女川原子力発電所第2号機 設計及び工事計画の変更認可申請 変更前後比較表  
 【VI-1-1-4-7-6 原子炉格納容器調気設備に係る設定根拠に関する説明書】

工事計画認可申請 第8-3-4-1-4-028  
 女川原子力発電所 第2号機  
 原子炉格納容器調気系  
 名称 主配管の配置を示した図面(その6)  
 東北電力株式会社  
 AC 191E

原子炉格納容器調気系 主配管の要目表の変更による  
管の耐震性についての計算書及び管の応力計算書への影響について

図1 原子炉格納容器調気系 要目表

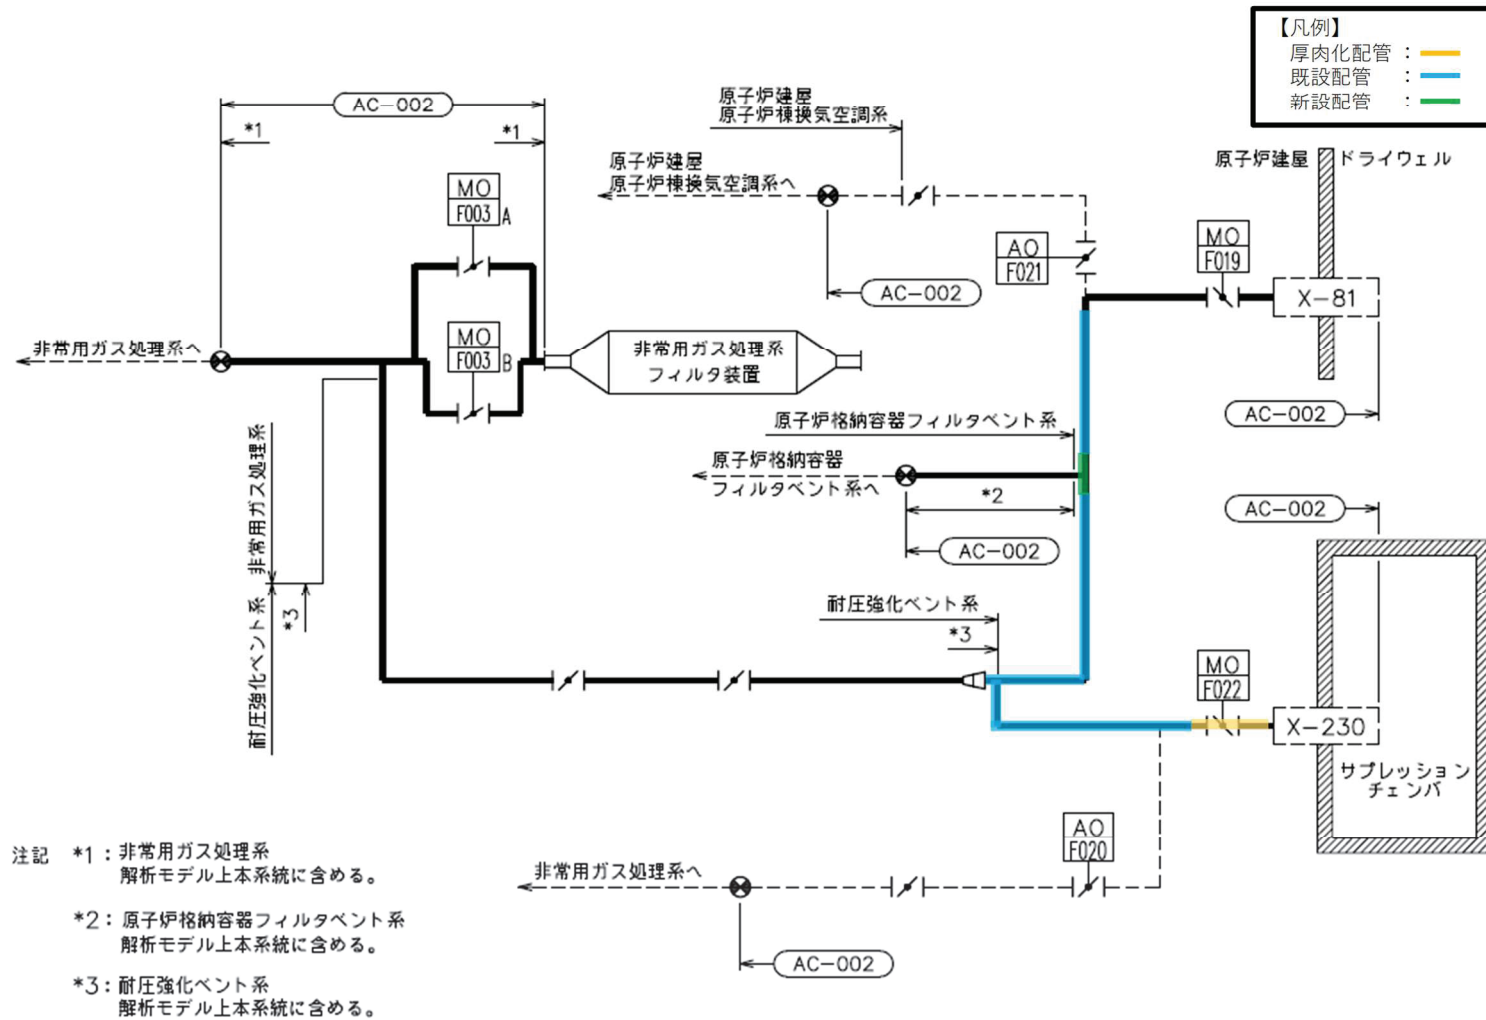
図 1 の要目表において厚肉化配管を記載しているのは管名称 3 及び 4 である。図 3 の解析モデルにおいて厚肉化配管は、X-230 の解析点 813 から解析点 27 までである。この範囲の設計条件は、図 6 の管名称 3 及び 4 により確認できこれが図 1 の要目表に記載の配管仕様と一致している。

また、図 1 の要目表において既設配管仕様を記載しているのは管名称 4 及び 5 である。図 3 及び図 4 の解析モデルにおいて既設配管は、図 3 の解析点 27 から図 4 の解析点 320 までの範囲である。この範囲の設計条件は、図 6 の管名称 4 及び 5 により確認できこれが図 1 の要目表に記載の配管仕様と一致している。

上記について解析モデルで確認する。図 1 の要目表において JIS 規格外管継手を記載しているのは管名称 11 である。図 4 の解析モデルにおいて当該継手の母管側（外径 609.6 mm）は、解析点 48, 438, 439 の範囲である。この範囲の設計条件は、図 7 の管名称 11 より確認できこれが図 1 の要目表に記載の配管仕様と一致している。
